**Avis délibéré de la mission régionale d'autorité environnementale  
sur le réaménagement des secteurs Gettiers et de la Taverne -  
remplacement du télésiège de la Taverne, porté par la commune  
du Grand-Bornand (74)**

**Avis n° 2023-ARA-AP-1555**

**Avis délibéré le 29 août 2023**

Figure 2 : Localisation de la situation actuelle et des projets de 2018 et de 2023 (source dossier)

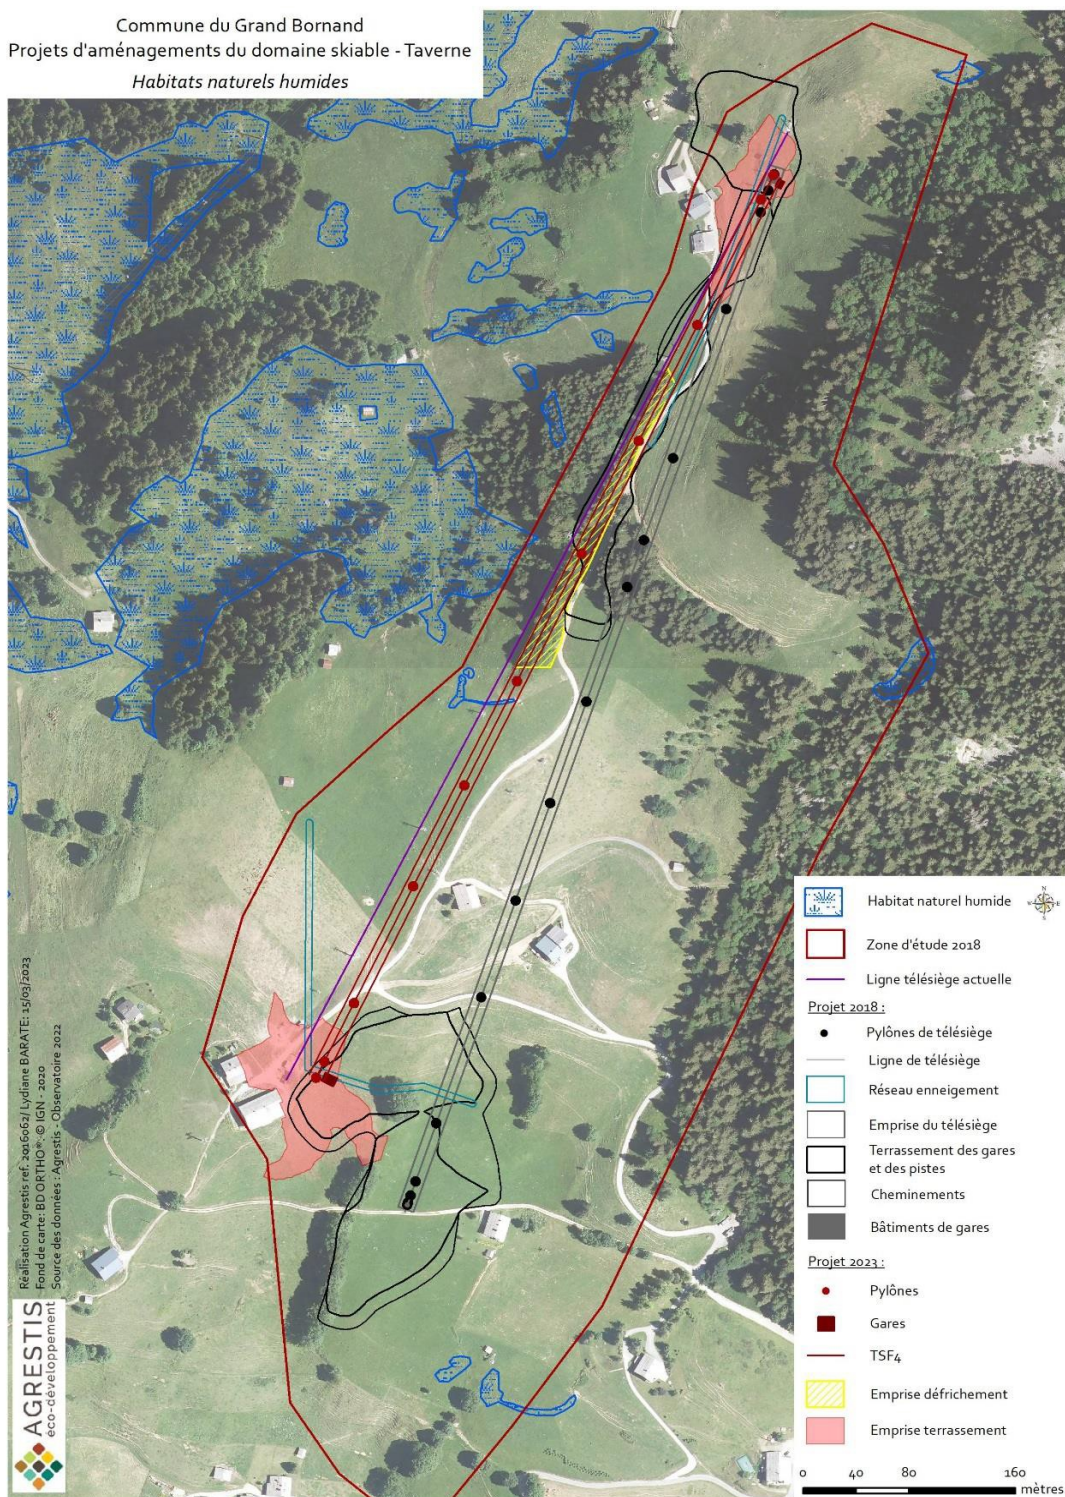
Les composantes du nouveau télésiège ne proviendront plus qu'en partie de la récupération d'éléments du télésiège fixe 4 places des Gettiers démonté en 2019. Le tracé du nouveau télésiège est très proche de l'actuel télésiège, contrairement au projet de 2018 (Cf. figure 2).

Or, aucune des variantes au projet initial ne portait sur le télésiège de la Taverne parmi celles présentées dans l'étude d'impact de 2018. Ce manque persiste dans le dossier fourni, celui-ci ne justifiant pas, au regard de critères environnementaux, les évolutions de l'implantation du nouveau TSD de la Taverne.

Au vu des éléments présentés, le projet de remplacement du télésiège de la Taverne, objet du présent avis, conduit à éviter des milieux humides, à une meilleure intégration paysagère en évitant le morcellement des espaces boisés et à la limitation des terrassements par rapport au projet présenté en 2018.

**L'Autorité environnementale recommande d'évaluer les incidences sur l'environnement des solutions étudiées relatives au remplacement du TSD de la Taverne et de justifier le choix de l'installation retenue.**
